# SPARC® Enterprise M8000/M9000サーバ プロダクトノート

XCP 1061 版

# SPARC Enterprise M8000/M9000 サーバ プロダクトノート

## 装置の底面図

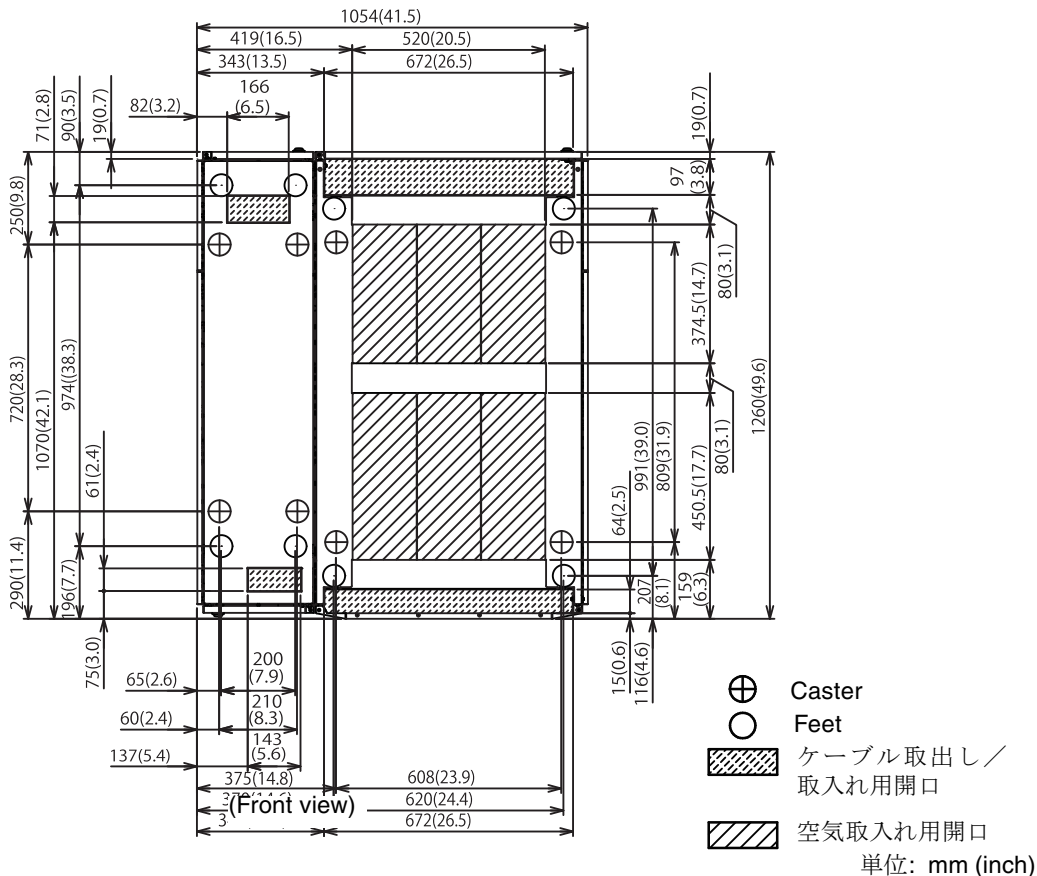
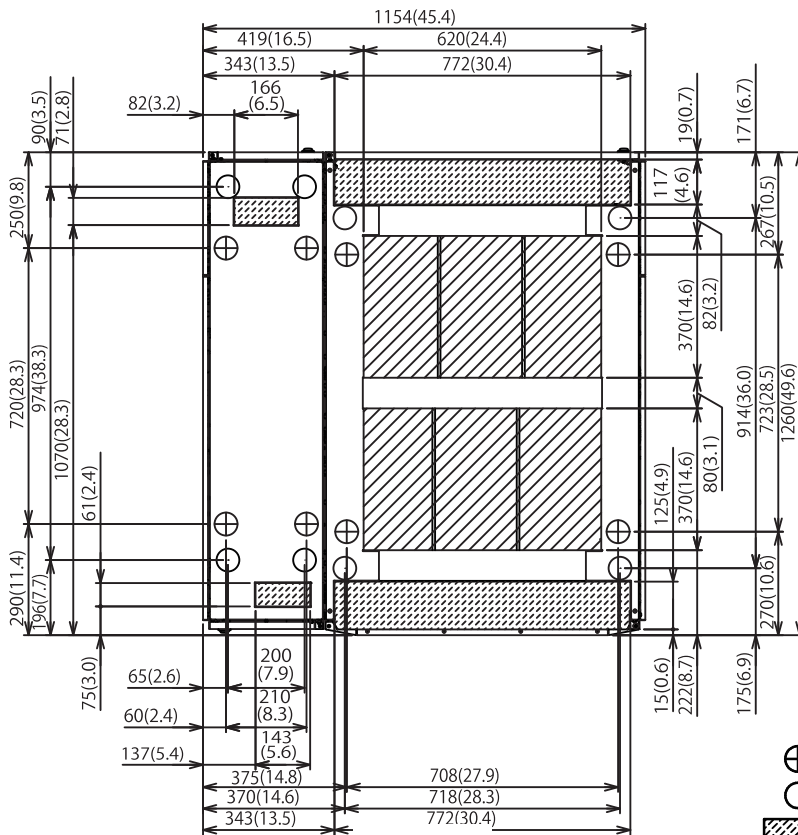
ここでは、「1.2.2.2 装置の底面図」の1-16ページ「図1.18 SPARC Enterprise M8000 サーバ + 電源筐体の装置底面図」および1-18ページ「図1.20 SPARC Enterprise M9000 サーバ（基本筐体） + 電源筐体の装置底面図」を訂正します。正しい図は、以下のとおりです。

図 1-18 SPARC Enterprise M8000 サーバ + 電源筐体の装置底面図

図 1-20 SPARC Enterprise M9000 サーバ（基本筐体） + 電源筐体の装置底面図
